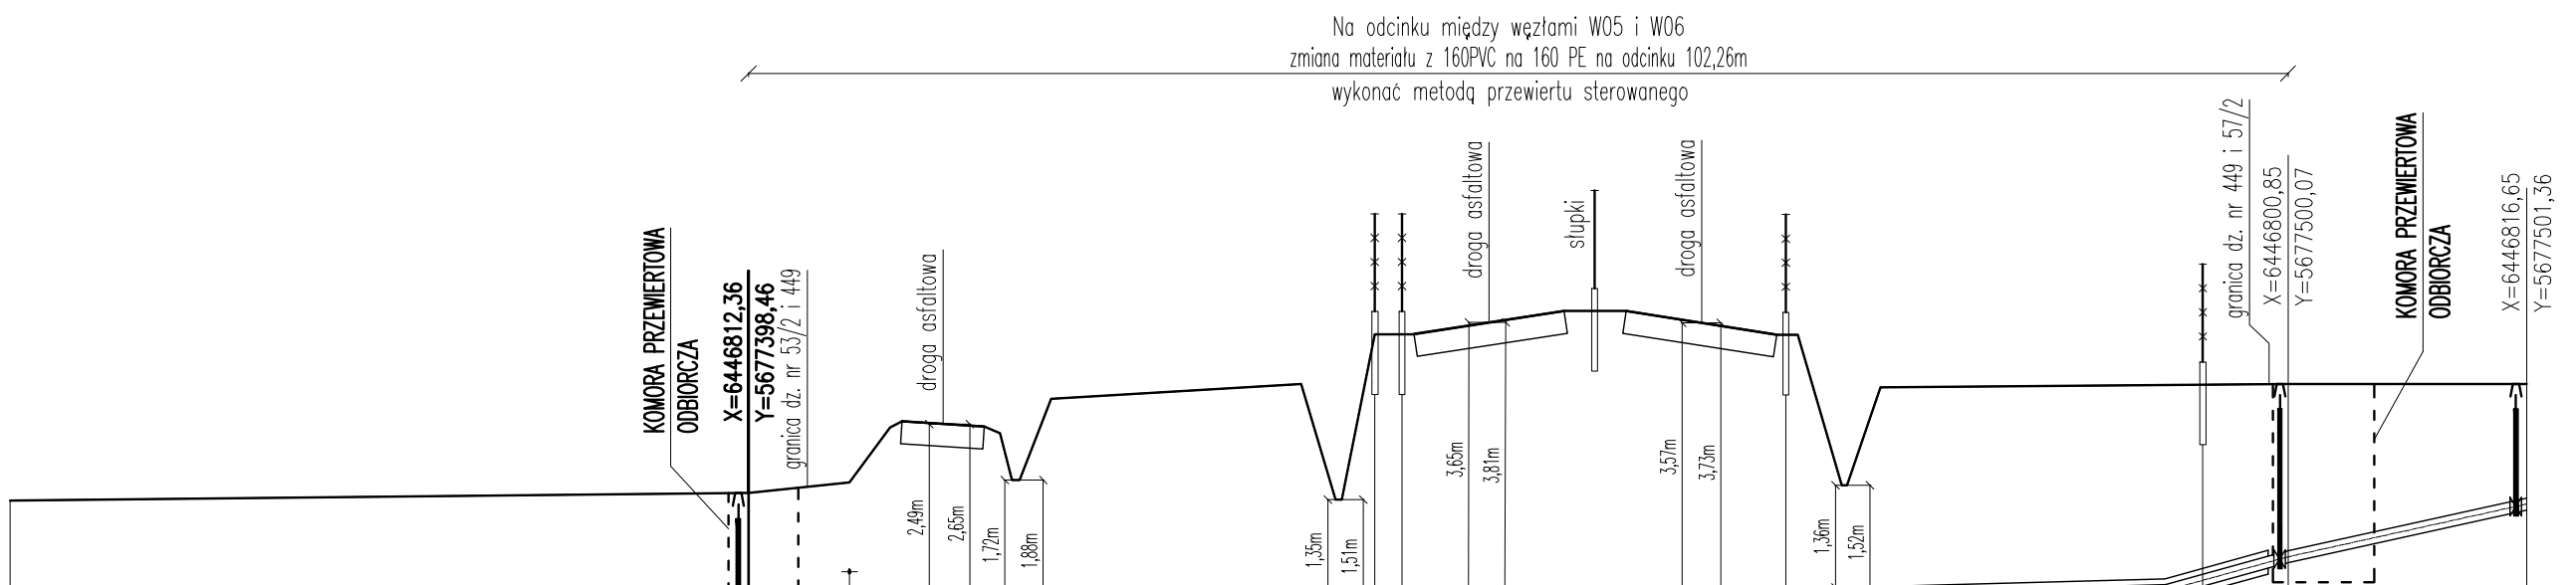
Na odcinku między węzłami W05 i W06
zmiana materiału z 160PVC na 160 PE na odcinku 102,26m
wykonać metodą przewiertu sterowanego
KOMORA PRZEWIERTOWA ODBIORCZA
X=6446812,36
Y=5677398,46
granica dz. nr 53/2 i 449
droga asfaltowa
droga asfaltowa
słupki
droga asfaltowa
granica dz. nr 449 i 57/2
X=6446800,85
Y=5677500,07
KOMORA PRZEWIERTOWA ODBIORCZA
X=6446816,65
Y=5677501,36
2,49m
2,65m
1,72m
1,88m
1,35m
1,51m
3,65m
3,81m
3,57m
3,73m
1,36m
1,52m
14°
90°
78°
